Mission régionale d'autorité environnementale

Centre-Val de Loire

**Avis de la mission régionale
d'autorité environnementale
Centre-Val de Loire
sur le projet de parc éolien
de la Société d'Exploitation Éolienne de Gros Chillou
à Charnizay (37)
Autorisation environnementale**

n°2022-3563

Distance aux habitations (source : étude d'impact environnementale, page 424)

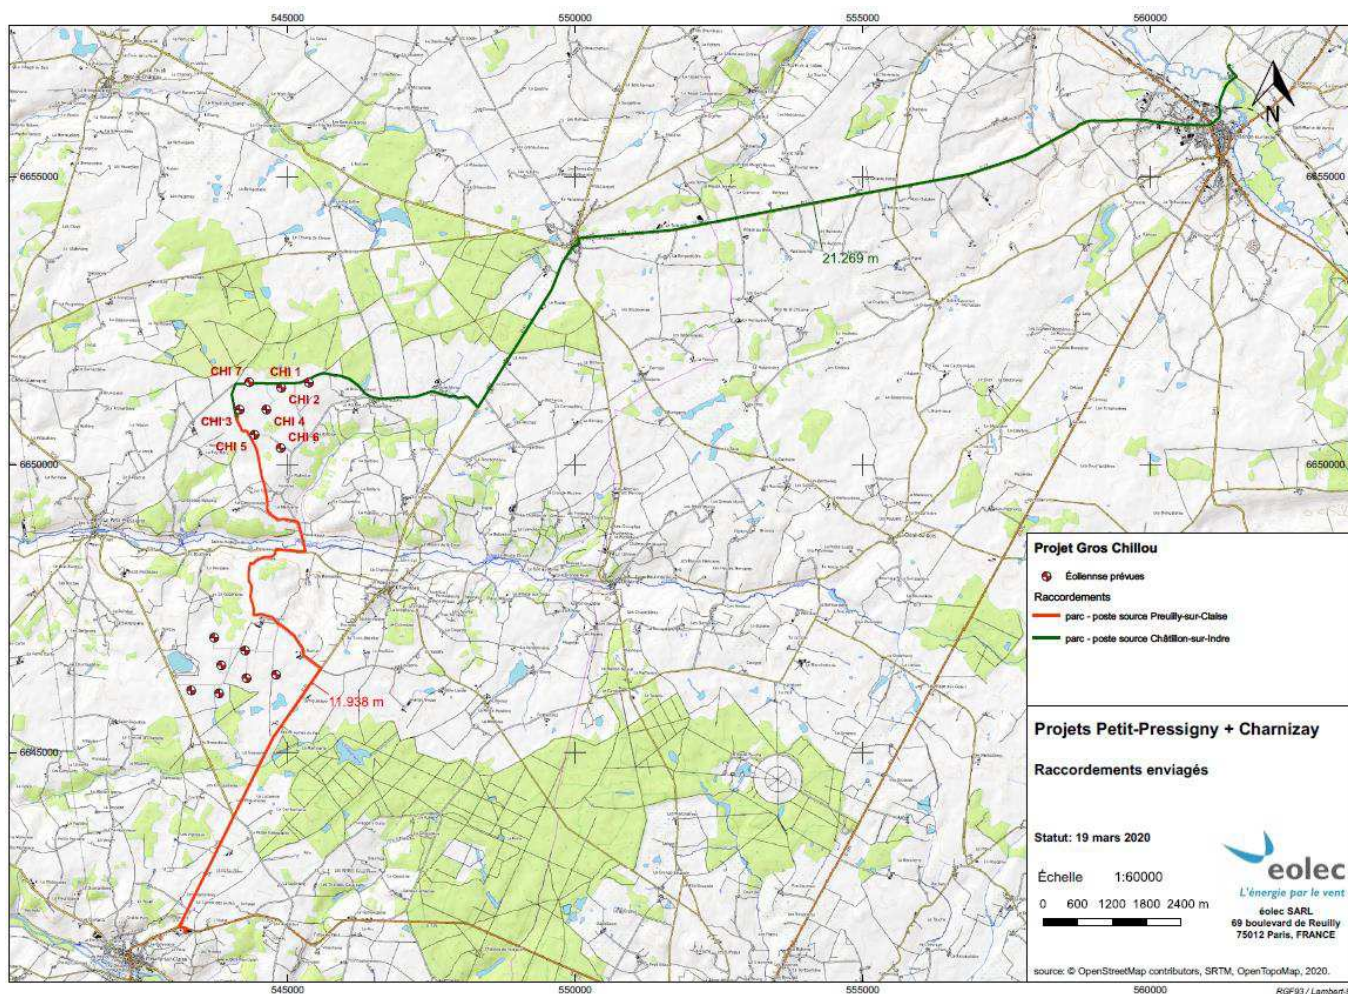
Les habitations les plus proches du projet se situent :

- à l'est, à environ 600 m de l'éolienne CHI-1 (hameau de « Bois Guénand ») et de l'éolienne CHI-6 (hameau « La Riffoise ») ;
- au sud, à environ 760 m de l'éolienne CHI-6 (hameau de « Asnières ») ;
- à l'ouest à environ 600 m de l'éolienne CHI-3 (lieu-dit « les Boulairies »).

Il n'y a pas d'habitation proche des éoliennes 7, 2 et 1 en partie nord, cette partie étant fortement boisée.
